**Obra:** "Construcción II Etapa Hospital Del Carmen"  
Metán - Dpto. Metán - Provincia de Salta

### CIRCULAR ACLARATORIA N° 3

RESPUESTAS A EXPTE. 321 – 222.798/14 – 2 CORRESP. 10

PLANO: CORTE B - B NIVELES  
 FECHA: 05.2019

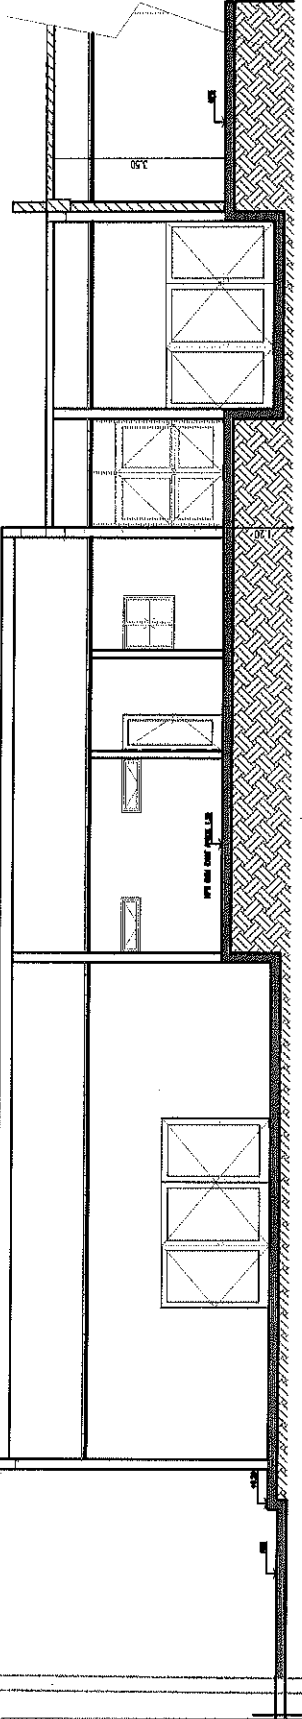
- ¿Cuál es la cota del terreno entre el hospital existente y el de la obra actual?
- ¿Se debe contemplar el relleno de las adyacencias para el acceso vehicular de un extremo a otro de la calle transversal al lado de la medianera?
- Indicar el sector de rellenos en un plano esquemático.

- Tomando como referencia el nivel de piso del edificio existente la cota de nivel de la nueva construcción será - 0.40 m .con respecto al mismo, a los fines de la cotización. Para su exactitud y ejecución de la obra, se deberá realizar el correspondiente estudio de cotas de nivel.*
- El acceso vehicular será a Nivel de terreno natural. Se contempla salvar las diferencias de nivel entre el estacionamiento de ambulancias, el edificio a ejecutar y el edificio actual con Rampas interiores. Se adjunta Cortes transversales indicativos.*
- Los volúmenes de relleno en el Pliego son estimativos por lo que se deberán realizar los trabajos topográficos que correspondan a fin de obtener los volúmenes definitivos para alcanzar los niveles previstos en el presente Pliego.*
